# DISCARICA PER RIFIUTI NON PERICOLOSI DENOMINATA "GINESTRETO 3"

Procedura di Valutazione di Impatto Ambientale

# RELAZIONE SU DEPURATORE E SISTEMA DI RECUPERO CALORE

**Codice documento: Ara G3 PD RT 01.29**

**Fig.1 – pianta e vista laterale del bacino di contenimento dei serbatoi G4**

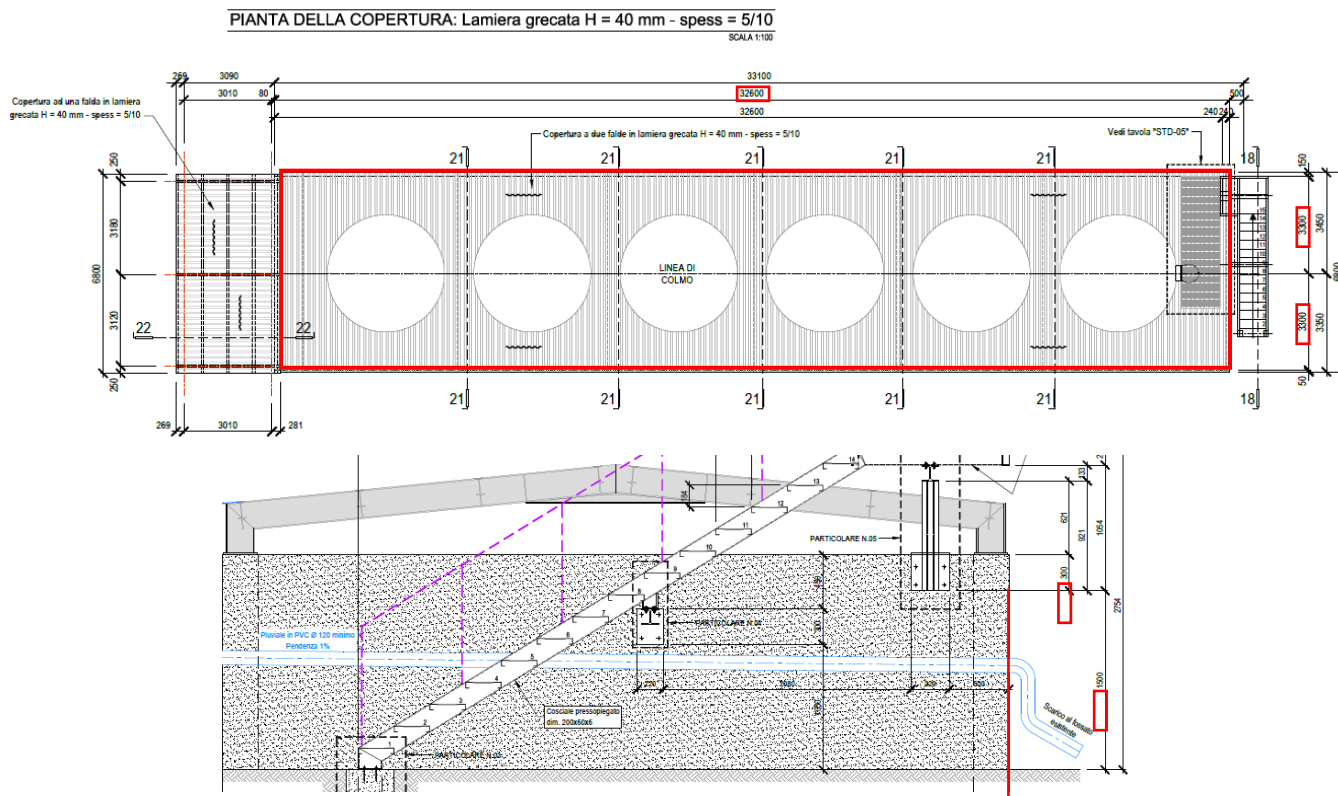
- A. confermare che il bacino di contenimento dei serbatoi di percolato di G4 presenta una capacità utile di 200 mc al netto dei serbatoi ivi presenti;

**Risposta Punto A:** Come si può vedere dai disegni sotto riportati il bacino di contenimento dei serbatoi di G4 ha dimensioni nette (escluso lo spessore dei muri in cls) pari a 32,6m\*6,36m\*1,8m (altezza) che equivalgono a un volume complessivo pari a 373 m<sup>3</sup>. Sottraendo a tale valore il volume utile occupato dai sei serbatoi si ottiene un valore pari a 237 m<sup>3</sup>, superiore dunque ai 200 m<sup>3</sup> indicati.

**Fig.10 – grafico produzione percolati 2013-2022**

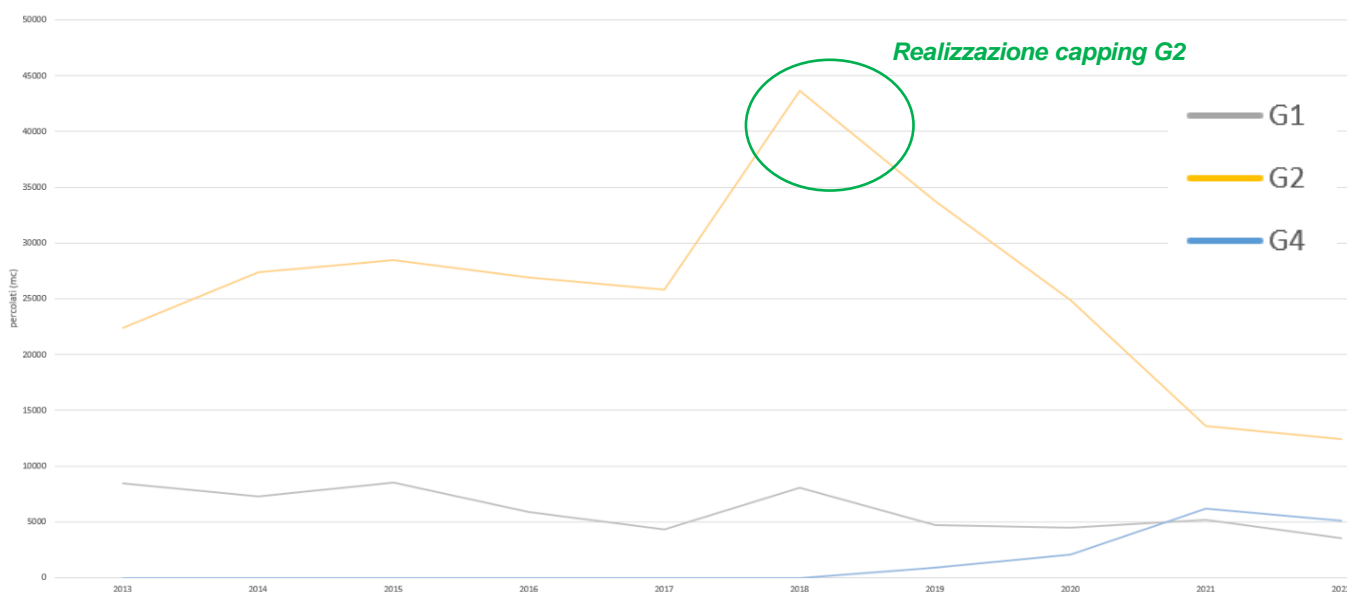
- C. relazionare dettagliatamente, anche attraverso i dati annuali che derivano dalla gestione delle discariche già presenti in sito, sulle caratteristiche e quantitativo (se del caso graficamente nell'arco temporale) di percolato atteso quando tutte e 4 gli impianti di discarica saranno presenti;

Per quanto riguarda gli andamenti di produzione si commentano di seguito, divisi per discarica di riferimento:

**G1:** Il percolato di G1 ha una tendenza di diminuzione costante e una produzione complessiva abbastanza ridotta (circa 17% del totale prodotto);

**G2:** Il percolato di G2 ha avuto una tendenza crescente fino al 2018 e una repentina discesa dal 2019 in poi. Ciò è dovuto alla realizzazione del capping definitivo sulla discarica G2. Ciò risulta evidente dal fatto che il 2018-2019 sono stati gli anni più piovosi registrati negli ultimi 6 anni, ma la quantità di percolato prodotta nel 2019 è significativamente più bassa;

**G4:** Tale discarica essendo coltivata dal luglio 2019 ha sintomaticamente una tendenza alla crescita della produzione di percolato.

**Fig.13 – Schema a blocchi della sezione di ingresso del depuratore**

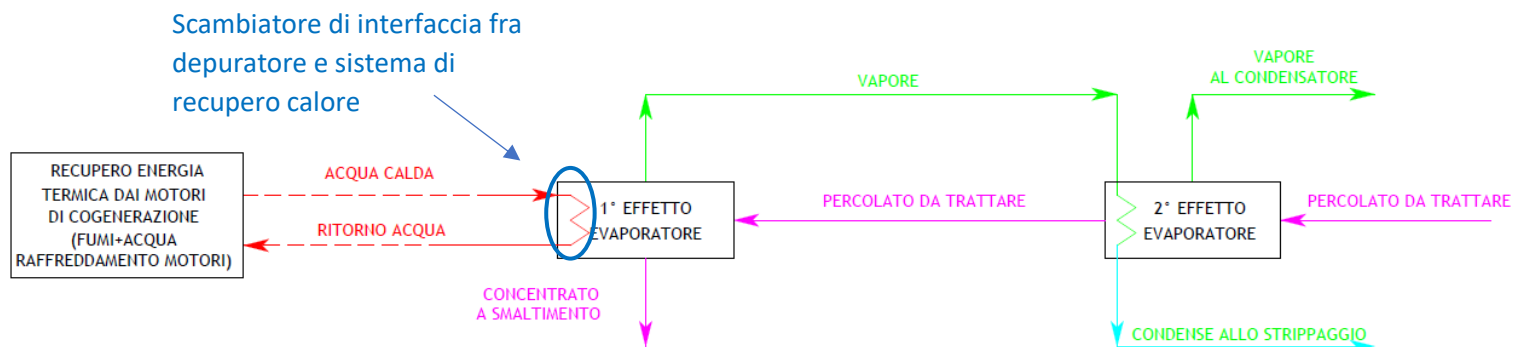
- D. tenendo conto anche di quanto esplicitato al successivo punto della presente relazione, relativamente agli elementi ostativi del ricircolo del percolato, si chiede al Gestore di provvedere ad effettuare un'analisi tecnico economica nel merito dell'alternativa progettuale che preveda l'aumento della potenzialità dell'impianto di trattamento del percolato affinché lo stesso, garantisca il trattamento in loco, dell'intera produzione di percolato;

- 1) La portata giornaliera di 90 metri cubi di percolato è la portata prevista in condizioni medie di esercizio, non è dunque la portata giornaliera massima raggiungibile dall'impianto di trattamento;
- 2) La portata giornaliera in ingresso al depuratore ha una correlazione diretta con la quantità di potenza termica immessa nell'evaporatore mediante lo scambiatore che interfaccia il depuratore con il circuito di recupero calore proveniente dal locale cogenerazione.

Come si può notare in figura 13 infatti la potenza termica necessaria al funzionamento della sezione evaporativa del depuratore è ricavata esclusivamente dal circuito di recupero dell'energia termica prodotta dai motori di cogenerazione (sia mediante recupero termico sul circuito fumi sia dall'acqua di raffreddamento dei blocchi motori).

**Fig.15 – Schema a blocchi sistema recupero calore**

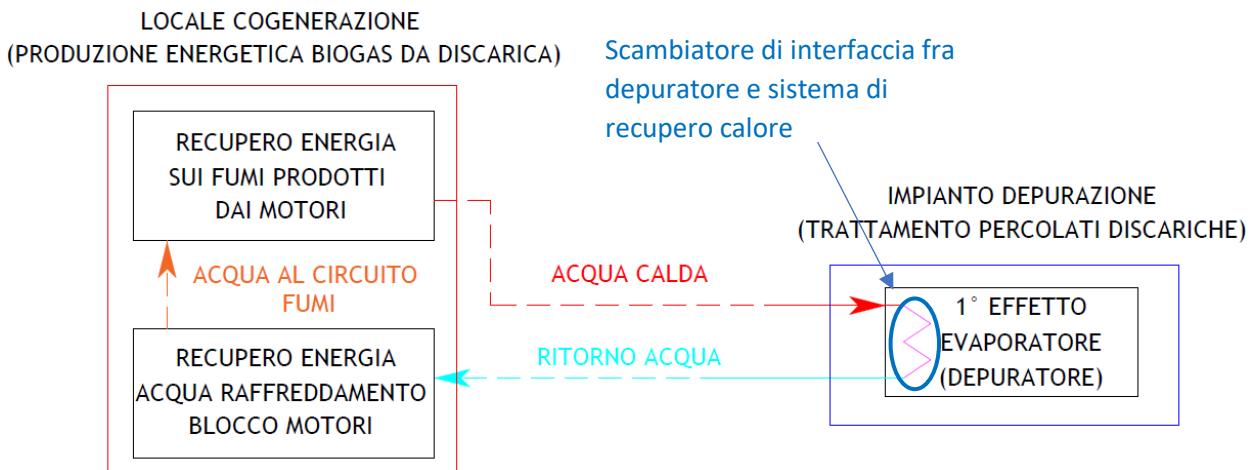
19. L'energia termica sviluppata dai motori dei gruppi elettrogeni viene utilizzata per l'impianto di trattamento dei percolati; relazionare in merito dimostrando che l'energia termica prodotta viene tutta recuperata; in caso contrario valutare un progetto di recupero dell'energia in esubero fornendo i dati di utilizzo.

Vista l'importanza del sistema di recupero energetico nell'ambito della presente trattazione, oltre che la specifica richiesta di integrazione richiesta da Arpa (punto 19) si riporta di seguito un approfondimento sul sistema di recupero termico installato nel polo di Ginestreto. Come si può notare nello schema a blocchi di figura 15, il sistema di recupero calore installato è in grado di recuperare l'energia termica sia a bassa temperatura (acqua di raffreddamento dei motori) sia ad alta temperatura (recupero sui fumi) garantendo un elevato rendimento termico complessivo dei motori di cogenerazione. Più nel dettaglio l'acqua di ritorno dal depuratore viene inviata prima agli scambiatori a piastre per il recupero del calore dai blocchi motore, e in seguito circola nei rami corrispondenti ai tre scambiatori fumi/acqua, a fascio tubiero, per il recupero energetico sui camini emissivi dei motori.

L'acqua calda così ottenuta viene infine inviata mediante opportuni circolatori allo scambiatore di interfaccia con il depuratore, cedendo parte della propria potenza termica al 1°effetto dell'evaporatore installato nell'impianto di trattamento e garantendone così il corretto funzionamento.

Per garantire una risposta opportuna alle integrazioni richieste è ora necessario fissare tre concetti fondamentali sul sistema di recupero calore operante come sopra descritto:

- 1) **Alimentazione Depuratore:** Il sistema di recupero del calore è l'unico sistema presente che garantisce al depuratore la potenzialità termica necessaria al suo funzionamento;
- 2) **Disponibilità di biogas:** Il calore disponibile nel sistema di recupero è legato al funzionamento dei motori cogenerativi e conseguentemente alla quantità di biogas reso disponibile dai sistemi di aspirazione delle discariche: tale quantità di biogas è dunque, per sua natura, variabile. Inoltre, i motori hanno la necessità di essere sottoposti a manutenzioni ordinarie/straordinarie le quali ugualmente incidono sulla potenzialità termica del sistema di recupero.

Da quanto sopra riportato si ricava logicamente che sarebbe inconcepibile, da un punto di vista tecnico-gestionale, ipotizzare un sistema di recupero calore che sia dimensionato sulla portata media di progetto, e che rischierebbe, in caso di diminuzione del quantitativo di biogas, o di un aumento del fattore di sporcamento dello scambiatore di interfaccia, di non essere in grado di garantire un sufficiente apporto di energia termica al depuratore e di pregiudicarne dunque il funzionamento, determinando la necessità di smaltire esternamente al polo i percolati prodotti. Si rileva dunque come sia assolutamente necessario lavorare con un sistema parzializzabile e dimensionato sulla portata massima (come è infatti quello esistente) e che abbia la possibilità in qualsiasi momento di lavorare alla massima potenzialità termica prevista.

Dunque si conclude come, a nostro giudizio, risulterebbe non solo inutile (visto che non si rilevano ulteriori utenze termiche interessanti, nei pressi della sala cogenerazione, in termini di temperature/portate in gioco) ma potenzialmente destabilizzante per il sistema tecnologico installato, destinare parte dell'energia termica recuperata per ulteriori scopi (che come detto non siamo tralaltro nemmeno in grado di identificare).
